VARIANTE PARZIALE N. 222 AL P.R.G.

**Classificazione idrogeomorfologica aree di cui alla D.C.C. n. 147 del 12/4/2006 e
Convenzione ARPA dell'8/11/2010: strada del Mainero n. 80, via Domus Aurea
(corso Chieri n. 178), strada val Pattonera n. 260, strada val Pattonera n. 117,
strada val Pattonera nn. 117-131 e viale Thovez n. 11**

TESTO COORDINATO - APPROVAZIONE

Relazione illustrativa

Viale Thovez n. 11

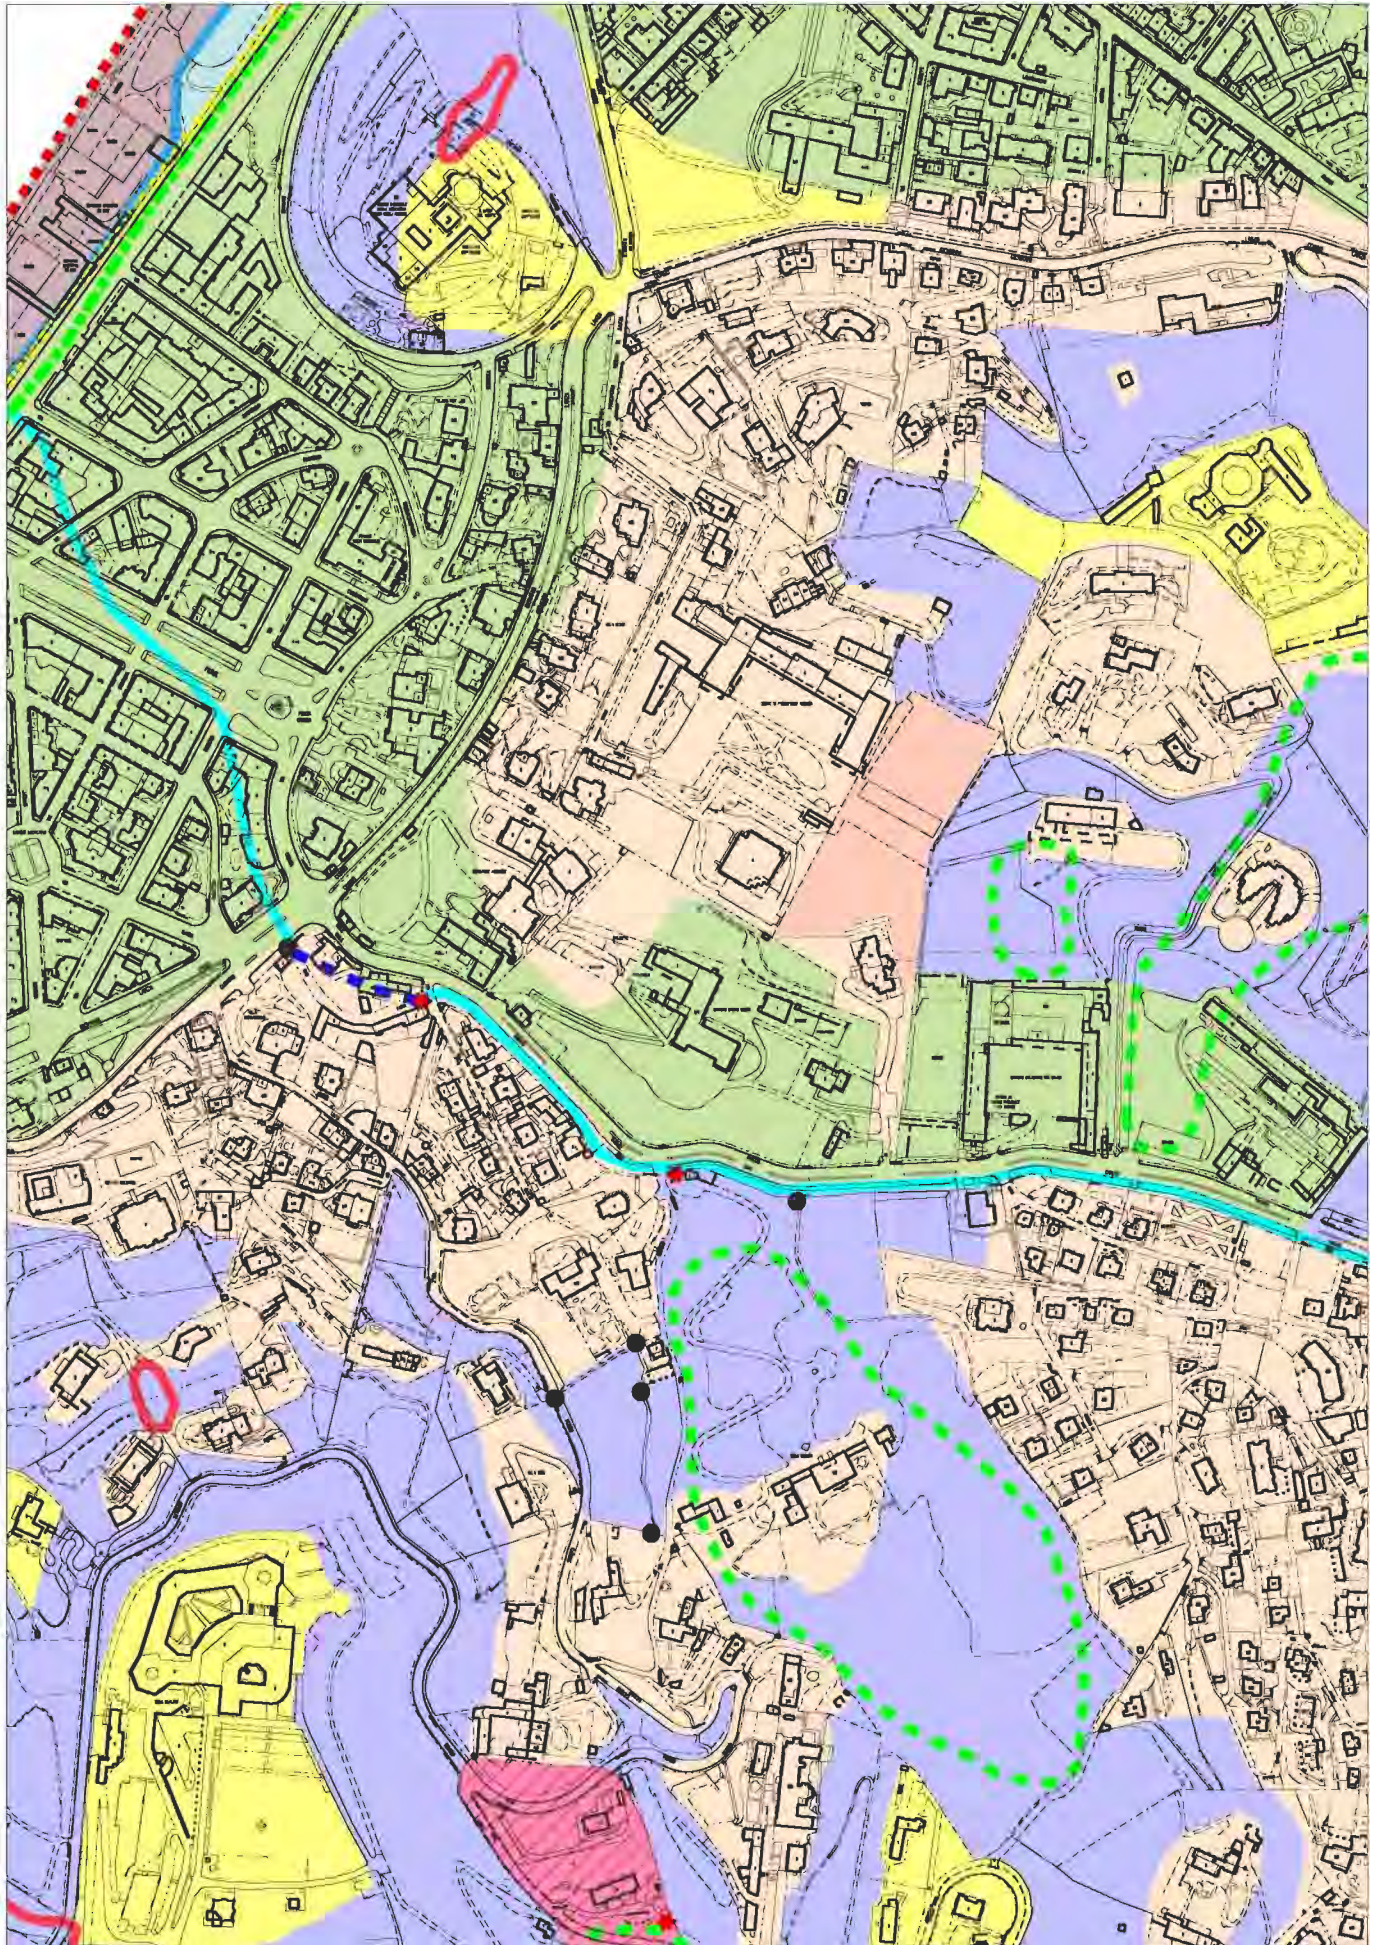
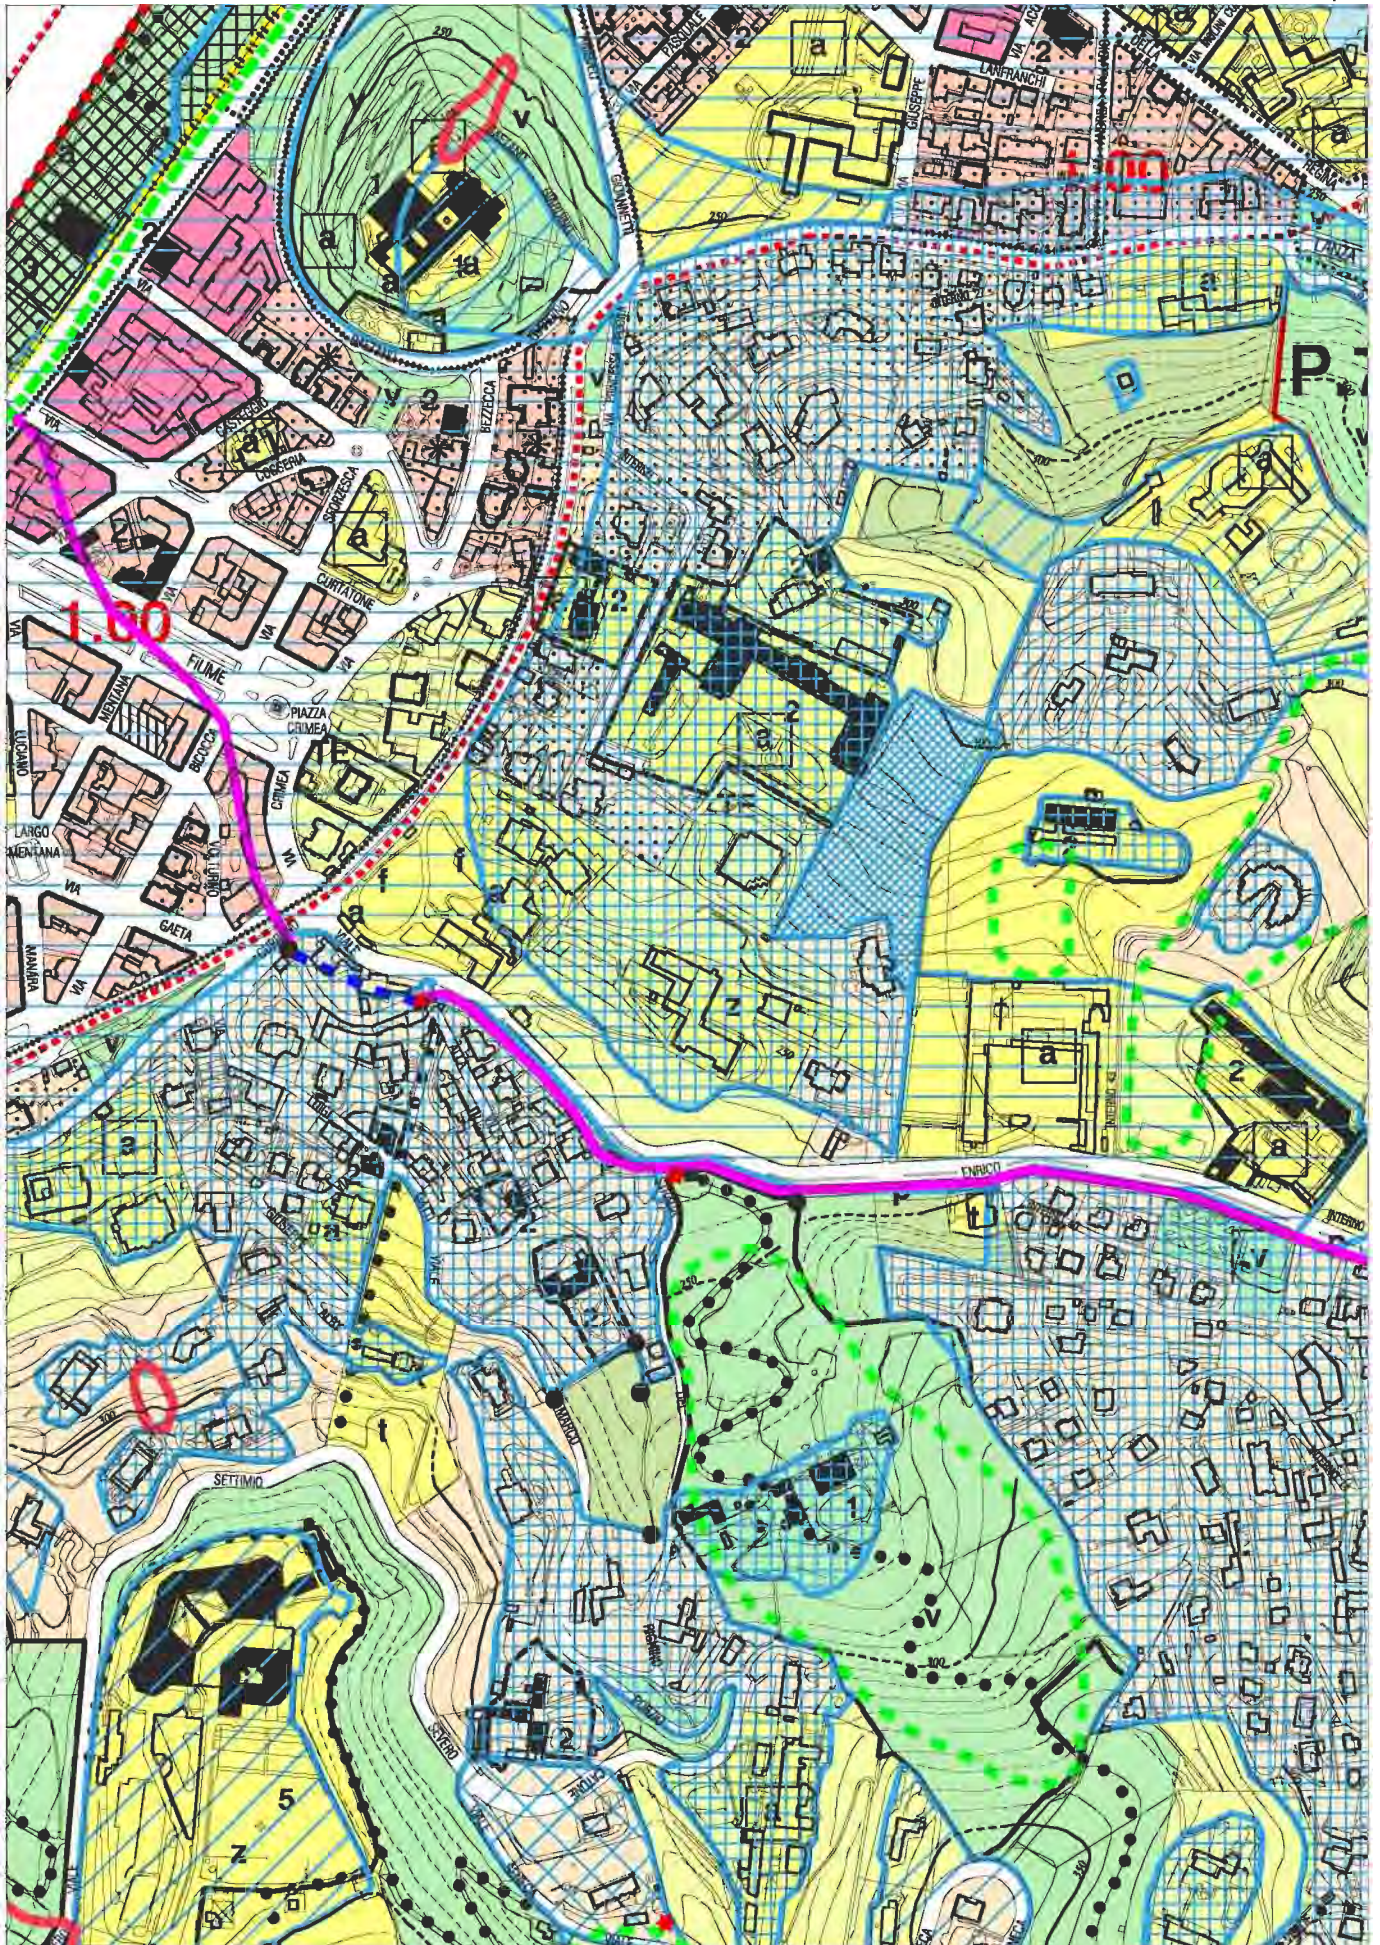
In riferimento all'istanza di riclassificazione geologica dell'area, corredata di indagini geologiche di dettaglio, comprensive di indagini geognostiche e prove di laboratorio, il Settore Regionale Prevenzione del Rischio Geologico ha espresso che *"a seguito del sopralluogo effettuato in data 7 dicembre u.s. è emerso che l'area in esame, relativamente alla parte meno acclive, non risulta caratterizzata da significative problematiche geologiche o idrauliche. Sulla scorta degli approfondimenti geologici realizzati e delle risultanze del sopralluogo, si ritiene che possano sussistere gli estremi per una riclassificazione dell'area, inserendo in classe II la porzione meno acclive, mantenendo per contro la porzione più acclive in classe III."*

Sulla scorta degli approfondimenti geologici realizzati e delle risultanze del sopralluogo, si ritiene che possano sussistere gli estremi per una riclassificazione dell'area, inserendo in classe II la porzione meno acclive, mantenendo per contro la porzione più acclive in classe III.

- E) Strada Val Pattonera n. 117-131 – Modifica dalla Sottoclasse IIIa (C) e dalla Sottoclasse IIIb3 (C) alla Sottoclasse IIIb2 (C) per una superficie pari a 4.239 mq circa.
- F) Viale Thovez n. 11 – Modifica dalla Sottoclasse IIIb3 (C) alla Sottoclasse II1 (C) per una superficie pari a 17.544 mq circa.
